COMUNE DI CAVAGLIÀ

OGGETTO: Progetto denominato: *“Impianto per la produzione di energia elettrica e termica mediante combustione di rifiuti speciali non pericolosi in Comune di Cavaglià (BI)”* presentato dalla “A2A Ambiente” S.p.A. Brescia in data 08.07.2021 e sottoposto a fase di Valutazione d’Impatto Ambientale ai sensi dell’art. 27 *bis* D. Lgs. 152/06 e ss.mm.ii. con contestuale rilascio A.I.A. per installazioni I.P.P.C. - **conferenza dei servizi del 13.6.2024 - pareri negativi del Comune e del Sindaco di Cavaglià**

ANALISI CRITICA

Progetto denominato: Impianto per la produzione di energia elettrica e termica mediante combustione di rifiuti speciali non pericolosi in Comune di Cavaglià (BI) - INTEGRAZIONI Marzo 2024

Carta dell'intervisibilità del camino A2A Cavaglià (Fonte: Elaborazione TERRA srl)

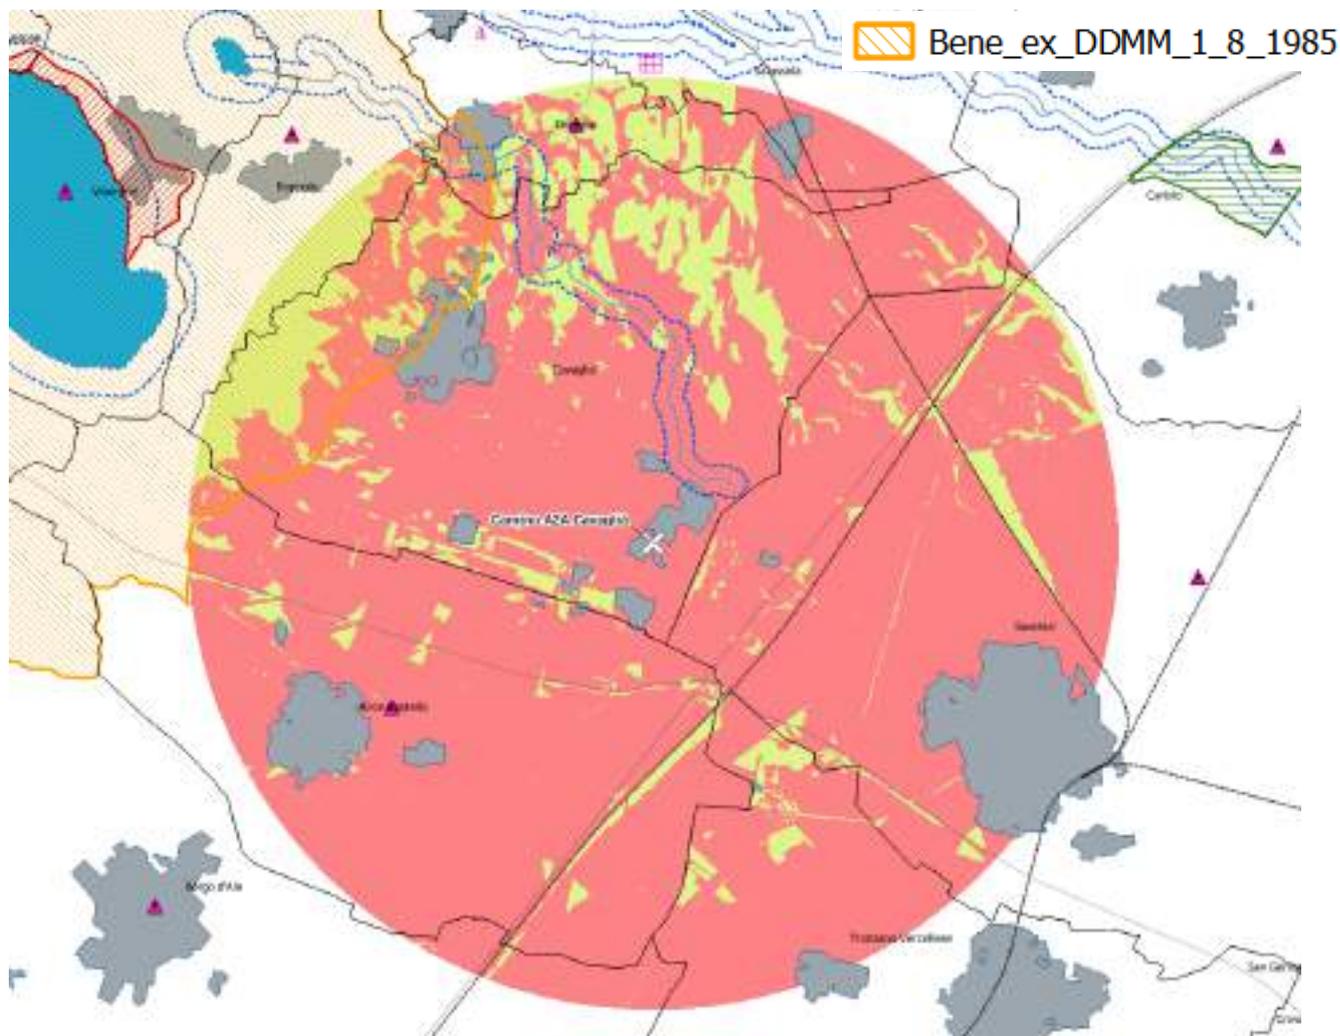
Analizzando la mappa prodotta si evidenzia che il camino risulta potenzialmente visibile dalla maggior parte del territorio compreso nell'area di studio data la morfologia tendenzialmente pianeggiante dei luoghi.

Ciò che emerge dall'elaborazione effettuata è inoltre la **piena presenza dei tre centri abitati più prossimi al progetto in esame nel bacino visivo. I nuclei urbani dei tre comuni più prossimi all'impianto - Santhià, Cavaglià e Alice Castello - sono impattati dalla vista del camino per gran parte del loro territorio.**

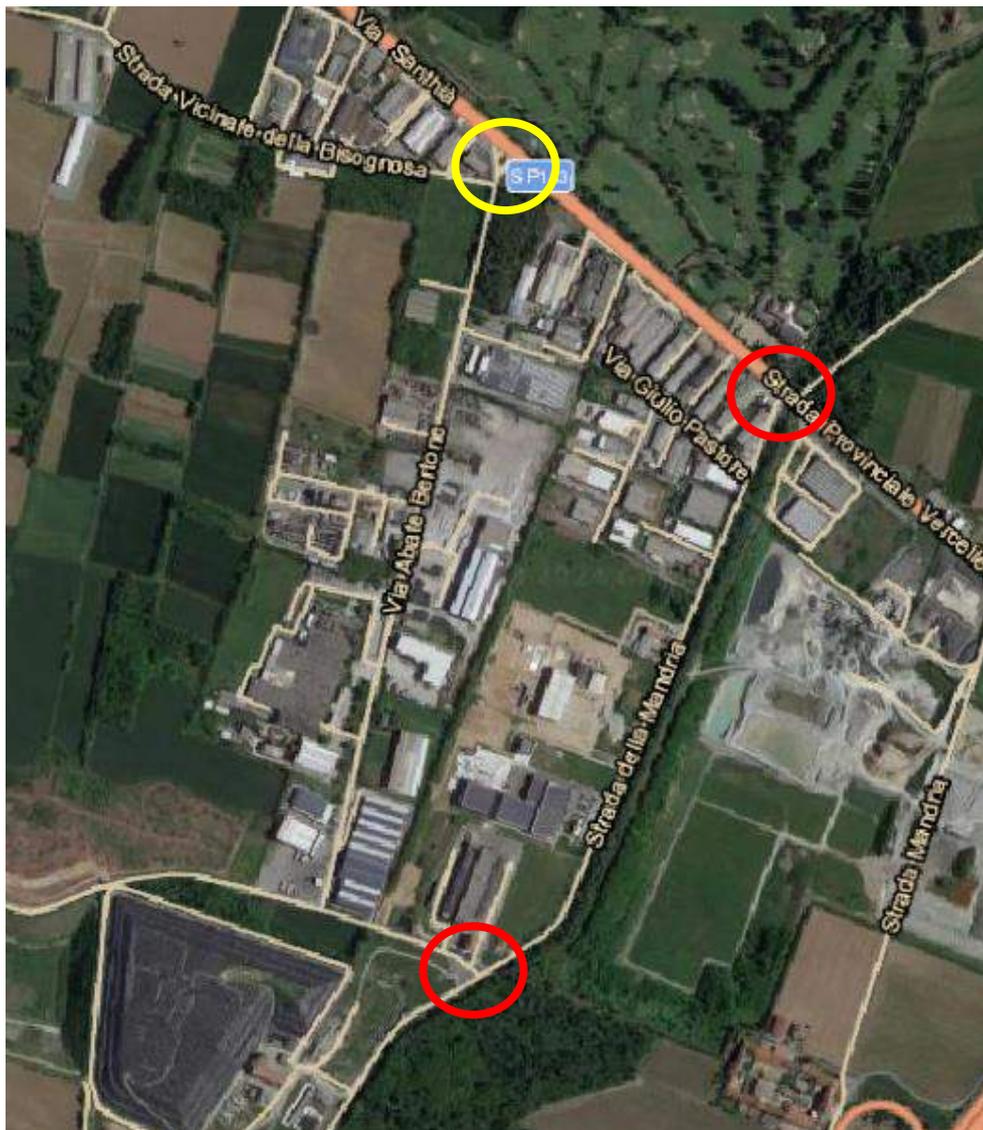
Anche alla luce della predetta prescrizione risulta ancor più evidente la delicatezza della viabilità che sarà interessata dall'impianto, e la conseguente necessità di una valutazione complessiva della sostenibilità degli impatti generati dal traffico.

La complicata situazione del traffico e le numerose progettualità nell'area, in combinazione con le problematiche legate all'afflusso del traffico pesante verso gli impianti esistenti di A2A che si somma a quello veicolare giornaliero diretto alle altre attività commerciali e artigianali presenti in loco, compongono uno scenario che non può essere trattato superficialmente.

Figura 7 - In giallo il nodo analizzato dal proponente (SP143 e Via abate Bertone), in rosso i nodi critici privi di approfondimento (Fonte: Elaborazione TERRA srl su base Google satellite)

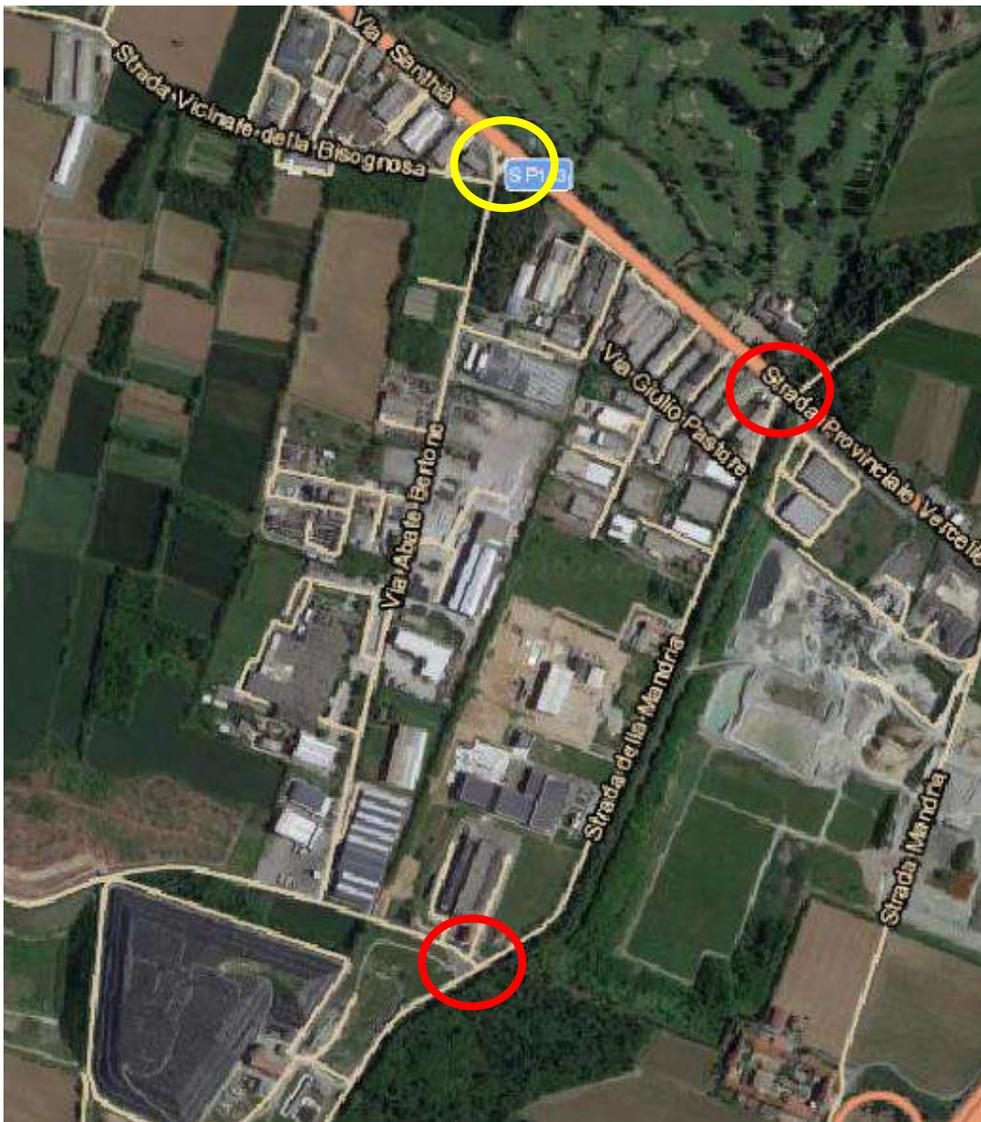
Collegandosi con quanto detto nel capitolo 5.1 del presente documento, l’analisi del bacino di utenza, non puntualmente definito nella documentazione depositata, rappresenta un elemento fondante delle valutazioni ambientali di un progetto in un’ottica complessiva di sostenibilità e di bilanciamento degli impatti su diversa scala. **In tale contesto l’analisi del traffico non può essere considerata solo a livello locale, ma deve conteggiare l’impatto complessivo del traffico derivante dalla movimentazione dei rifiuti dal produttore al recuperatore e dal produttore allo smaltitore.**

Figura 9 - Carta dell'intervisibilità del camino A2A Cavaglià (Fonte: Elaborazione TERRA srl)

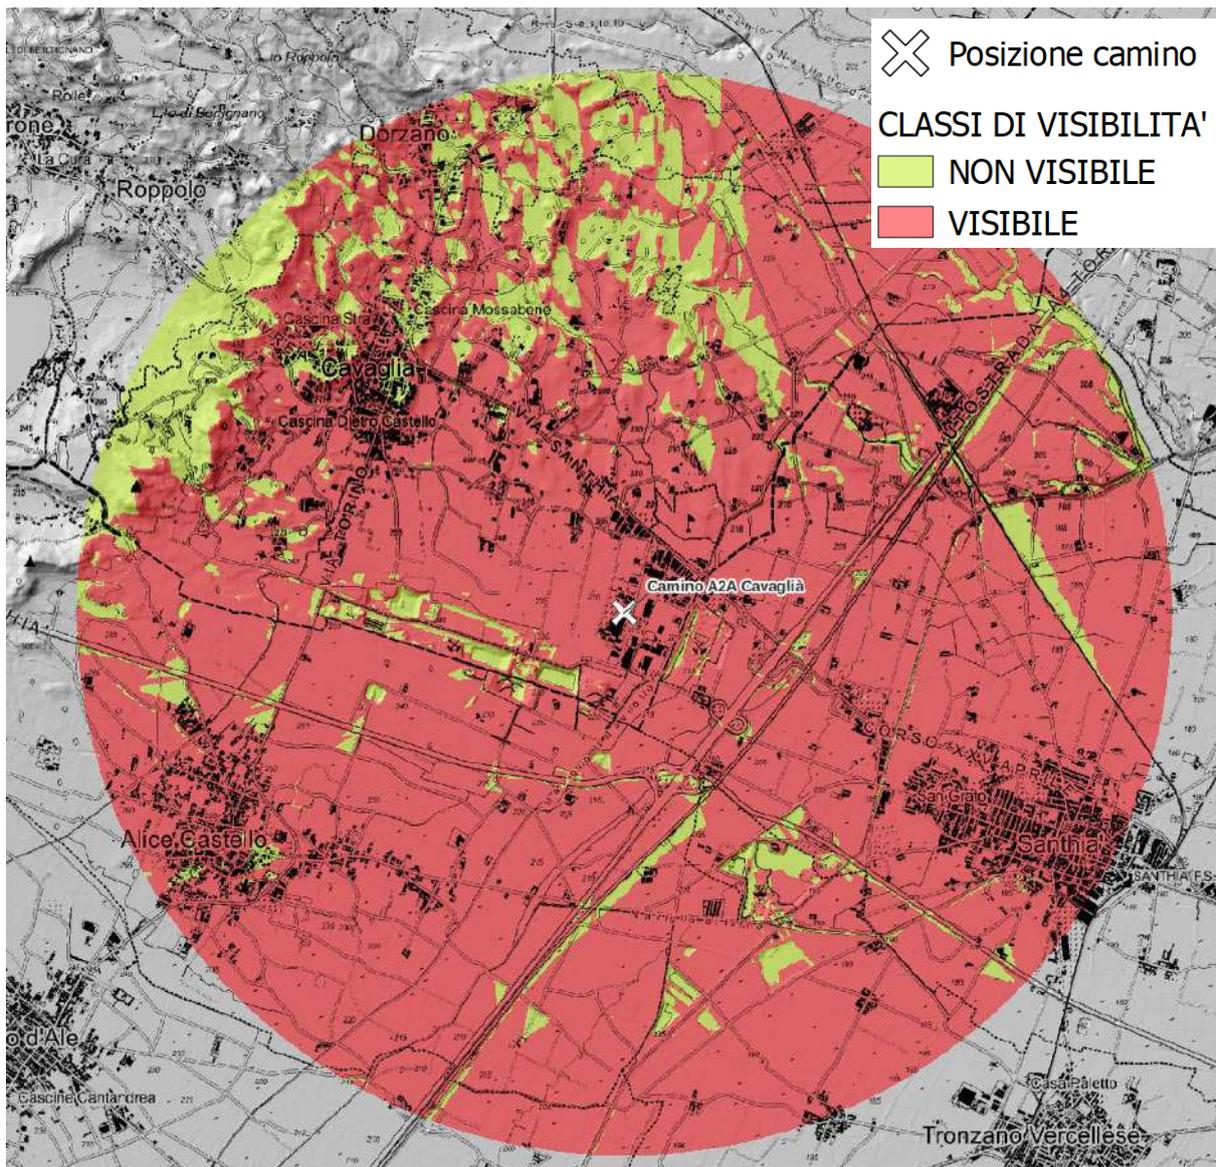
Analizzando la mappa prodotta si evidenzia che il camino risulta potenzialmente visibile dalla maggior parte del territorio compreso nell'area di studio data la morfologia tendenzialmente pianeggiante dei luoghi.

Figura 15 - Planimetria con la rete di approvvigionamento idrico dell'impianto. Il pozzo di nuova realizzazione è quello indicato con la sigla P2 (Fonte: CAVP09010000GAA0600401_SIA).

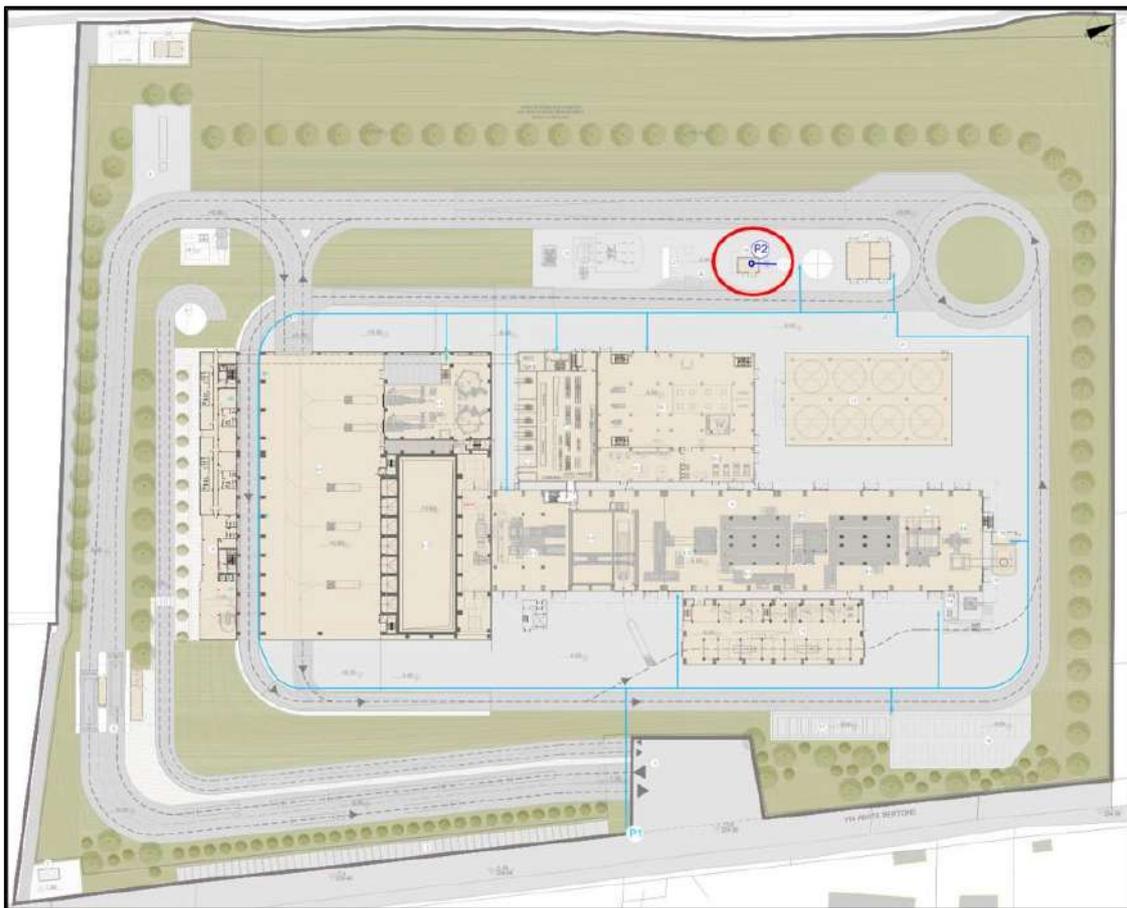
Il prelievo è previsto a mezzo di un pozzo di nuova realizzazione, dimensionato per una portata massima di 75 m³/h; nella figura seguente viene riportato l'inquadramento della posizione del pozzo incluso nel SIA. Il pozzo di nuova realizzazione è indicato come P2 (cerchio rosso).
